Lagakraftbevis Hov-Dalbogård 3 & 4, Hov i Växjö kommun Detaljplan för bostäder

UTLÅTANDE

Dnr 2015BN1001 Dpl 214
Datum: 2018-03-06

HOV-DALBOGÅRD 3 & 4 i Växjö, Växjö kommun

Bullerberäkning ekvivalent ljudnivå, trafikprognos 2030 samt ÅDT

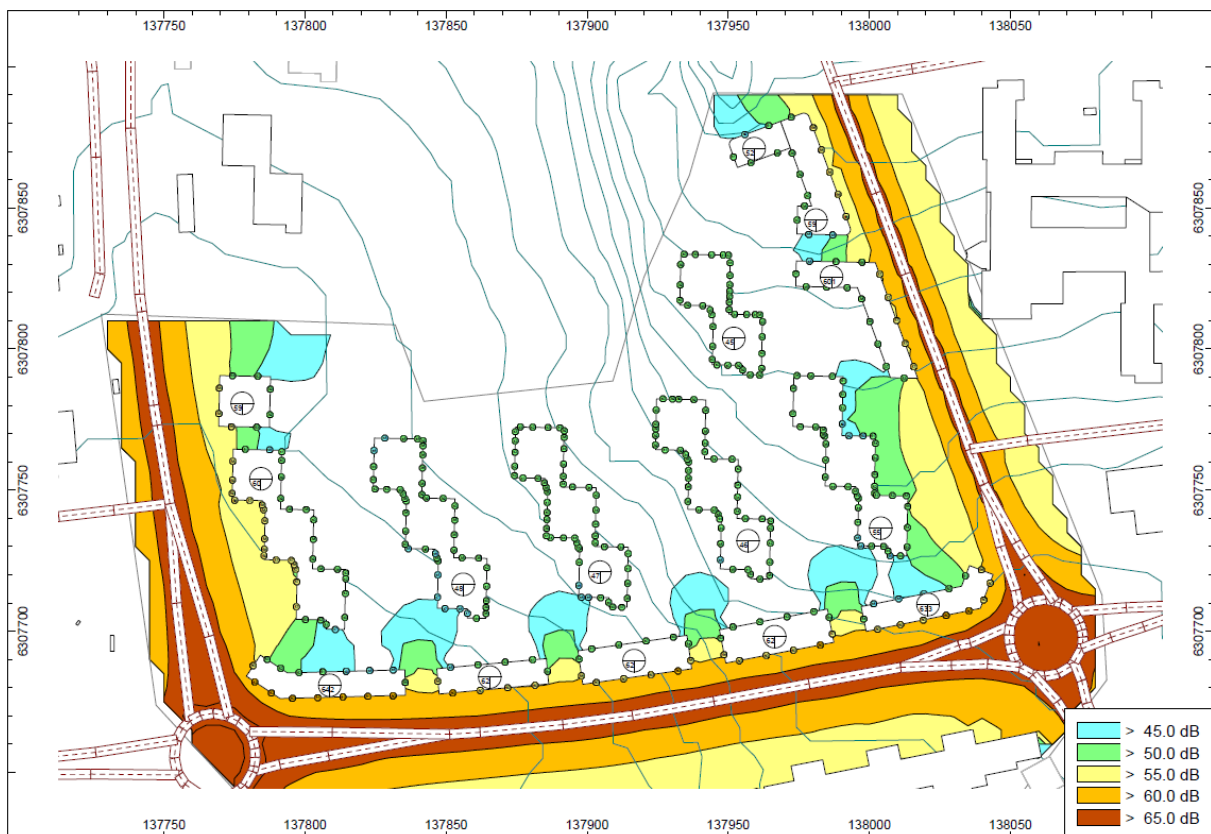
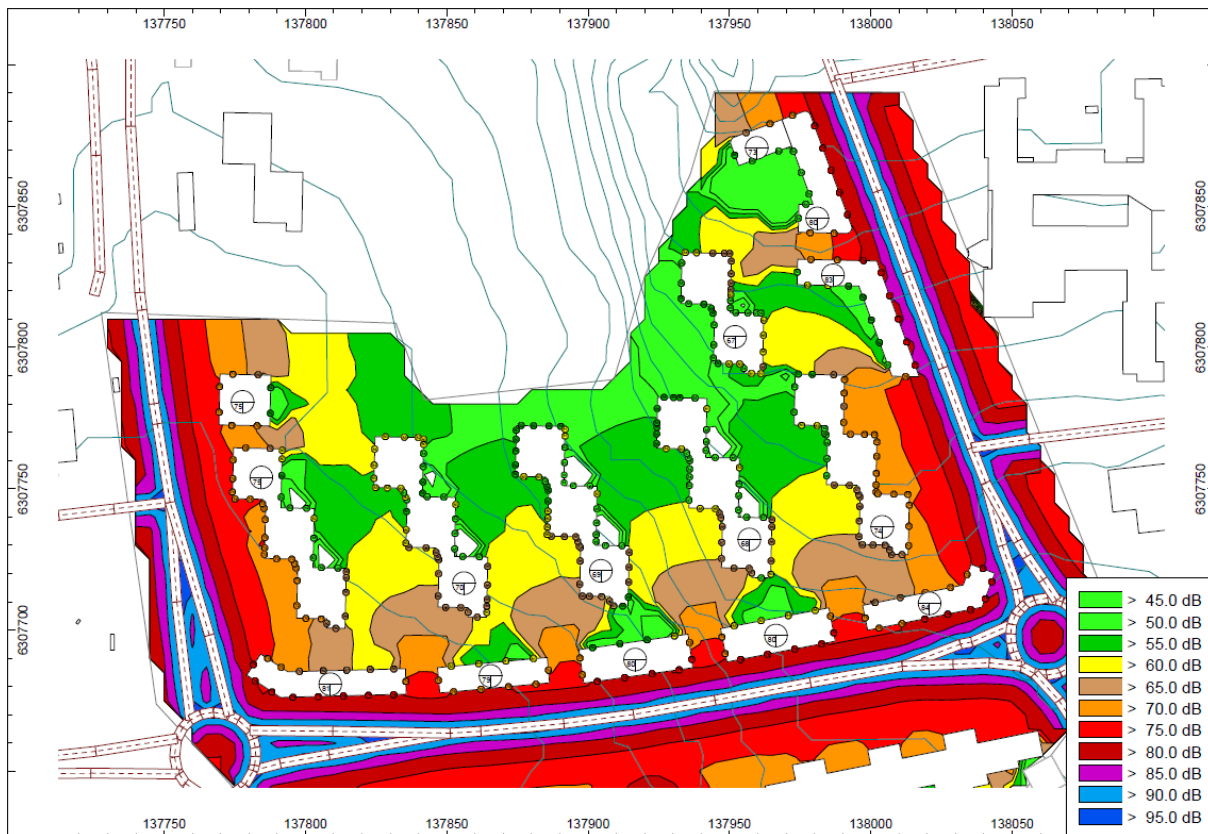
gällande riktvärdena. Länsstyrelsen anser att kommunen bör omformulera denna skrivning i planbeskrivningen och miljöbedömningen, då riktvärdena för trafikbuller tillåter maximalt 60 dBA ekvivalent ljudnivå vid bostadsbyggnads fasad. Högsta beräknade värde 63 dBA kan inte anses som att föreslagen bebyggelse klarar de gällande riktvärdena. Om riktvärdet överskrids måste det av detaljplanen framgå att minst hälften av bostadsrummen i en bostad ska vara vända mot en ljuddämpad sida. En ljuddämpad sida ska uppfylla riktvärdena 50 dBA ekvivalentnivå och 70 dBA maxnivå vid fasad för minst hälften av bostadsrummen i en bostad. Länsstyrelsen anser att kommunen kan tydliggöra dessa förhållanden i planbeskrivningen, framför allt med hänsyn till de höga maximala nivåer som uppstår mellan de planerade nya byggnaderna längs med Mörnars väg. Kommunen bör redovisa exempel på lägenhetsutformningar som klarar bullerkraven i dessa lägen.

Länsstyrelsen saknar en redogörelse för bullersituationen för uteplatser, vilka ska klara riktvärdena 50 dBA ekvivalentnivå och 70 dBA maxnivå. Det saknas även en redogörelse av vilka prognosticerade trafikmängder bullerutredningen baseras på.

I planbeskrivningen och i behovsbedömningen anges att föreslagen byggnation bedöms klara riktvärdena i trafikbullerförordningen. De högsta beräknade ekvivalenta ljudnivåerna vid bostadsfasad uppgår till 63 dBA vilket innebär att riktvärdet, som är 60 dBA, inte klaras. Däremot kan byggnationen ändå accepteras eftersom möjligheterna till kompensation i form av en bullerdämpad sida, enligt förordningen, kan klaras. För att öka

Planbeskrivningens text berörande buller har korrigerats och kompletterats med exempel på planlösningar.

Översvämning

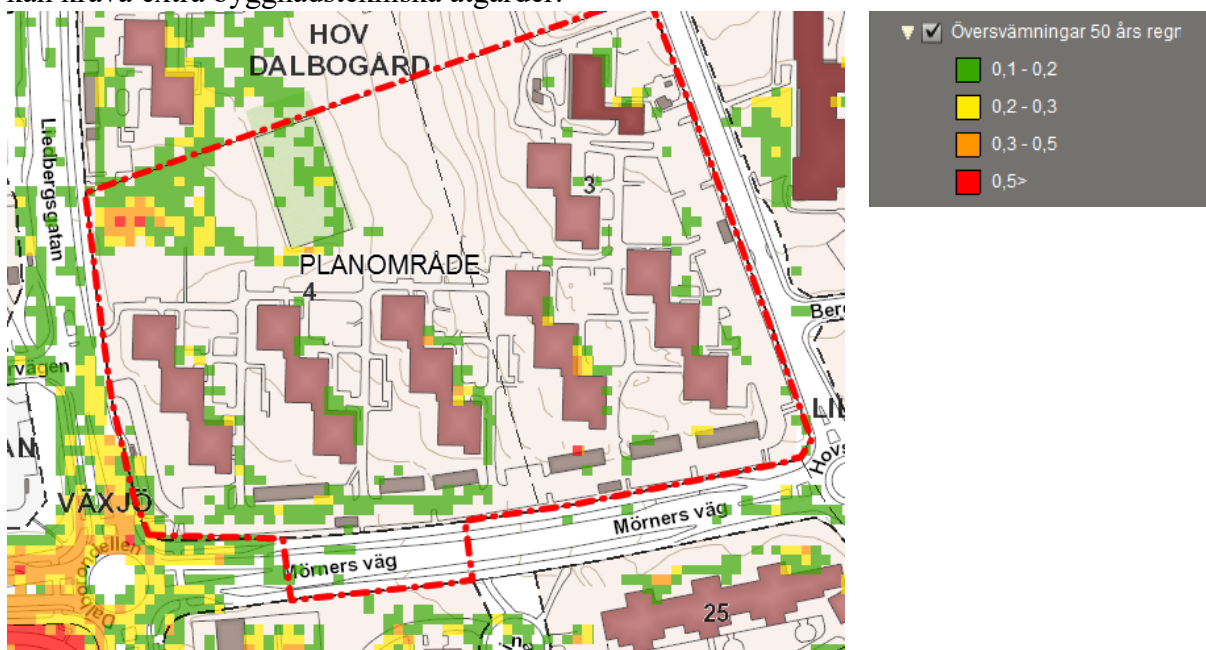
Kommunen anger i planbeskrivningen att planområdets sydvästra del ligger inom risk för översvämning vid 50- och 100-årsregn. Bebyggelsen ska utformas så att den klarar 100-årsregn, vilket kan kräva extra byggnadstekniska åtgärder.

Länsstyrelsen anser att kommunen behöver precisera vilka åtgärder som krävs, samt införa planbestämmelser som reglerar detta, för att säkerställa lämplig markanvändning.

Gällande översvämning så kan det enligt karteringar för 100-års och 50-års regn samlas vatten i nordvästra hörnet av detaljplanen där det planeras ett öppet dagvattenmagasin samt i syd västra hörnet i anslutning till befintlig rondell. Regnvattnet bedöms enligt karteringen främst hamna inom område för gata och på ytor för parkeringar inom fastigheten Kråkan 2, det vill säga utanför planområdet. För den lilla del av planområdet sydvästra del som uppskattas bli påverkad kommer hänsyn tas i samband med byggnation och höjdsättning av området. Stadsbyggnadskontoret anser därför att det inte behövs ytterligare planbestämmelser för att säkerställa dagvattenhanteringen och översvämningsrisken än de som angetts ovan.

Skuggstudie

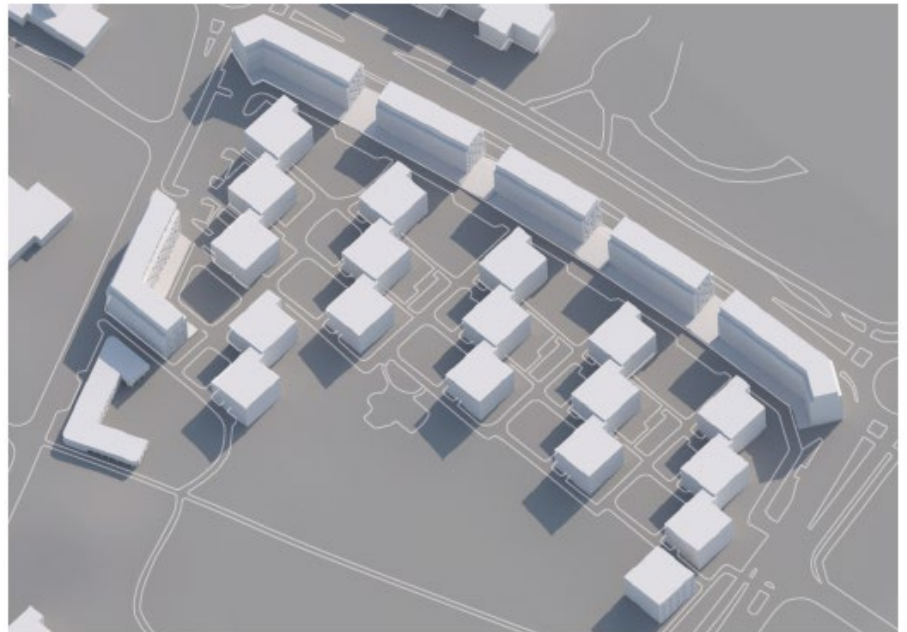
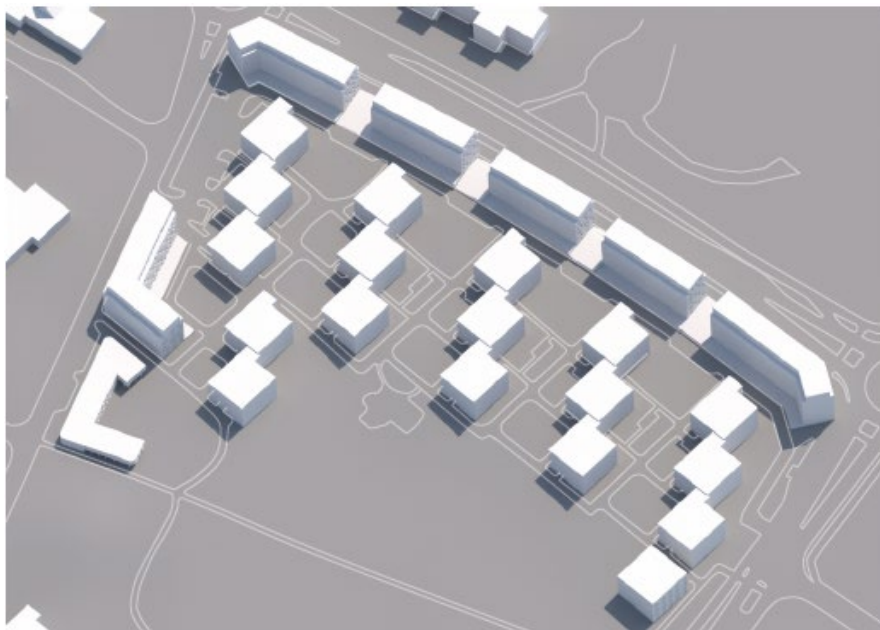
Länsstyrelsen konstaterar även att kommunen nu har tagit fram en skuggstudie som redovisar skuggning i mars respektive juni månad. Kommunen anger att befintliga byggnader i bottenplan kommer att skuggas i mars. Då berörda lägenheter har fönster både åt väst eller öst anser kommunen att det inte utgör en betydande olägenhet. Länsstyrelsen anser att kommunen inte tillräckligt har redovisat konsekvenserna för befintliga hus. Det är inte tydligt att något rum i berörda lägenheter har

Enligt bestämmelser i Boverkets byggregler ska alla bostäder ha tillgång till direkt solljus. Skuggstudien över området visar att de understa våningarna (inte bara bottenplanet) i de befintliga husen kommer att skuggas i sådan omfattning att betydande olägenheter för människors hälsa kan uppstå. Skuggningen kommer att beröra även balkongerna i de befintliga husens nedersta våningar. Skuggstudien omfattar bara mars och juni och under vinterhalvåret kommer skuggpåverkan att vara ännu större. Mark- och miljööverdomstolen har i en dom från 2013 (P 9683-12) bedömt betydande skuggning av befintliga bostäder som en olägenhet som är större än vad som rimligen får godtas, särskilt om olägenheten skulle kunna undvikas eller minimeras genom att den nya bebyggelsen placerats på annan plats eller genom att begränsa våningsantalet. Byggrätten bör därför inskränkas så att olägenheter för befintliga hus i form av skugga inte uppstår.

Skuggstudien bör också kompletteras så att den visar det förhållande som uppstår när hela byggrätten tas i anspråk. I den bilagda studien finns inget hus inritat inom byggrätten i sydöstra delen längs Kungsvägen. Eftersom byggrätten sträcker sig nästan ända fram till de befintliga husen är risken för störande skuggning överhängande. Även här bör byggrätten inskränkas så att störande skugga inte uppstår.

Befintlig bebyggelse med gavel mot Mörners väg kommer att bli drabbade av skugga från de nya husen. Skuggan kommer att begränsa tillgången till solljus i lägenheternas vardagsrum, det vill säga ett av tre rum. Kök och resterande rum har solljus i från väster eller öster beroende i vilken del av byggnaden man bor i. Stadsbyggnadskontoret anser att skuggningens konsekvenserna är rimliga i förhållande till förtätning av staden och skapandet av fler bostäder som det är brist av. Stadsbyggnadskontoret gör därför bedömningen att befintliga lägenheter kommer efter en nybyggnation få så pass mycket solljus att de anses ha god boende miljö och att de klarar kraven i BBR gällande solljus. Dessutom kommer bullernivåerna vid fasad att minska påtagligt från 64 dBA idag ner till 45 dBA ekvivalent ljudnivå trafikprognos 2030. Vilket förbättrar befintliga lägenheters boende miljö påtagligt.
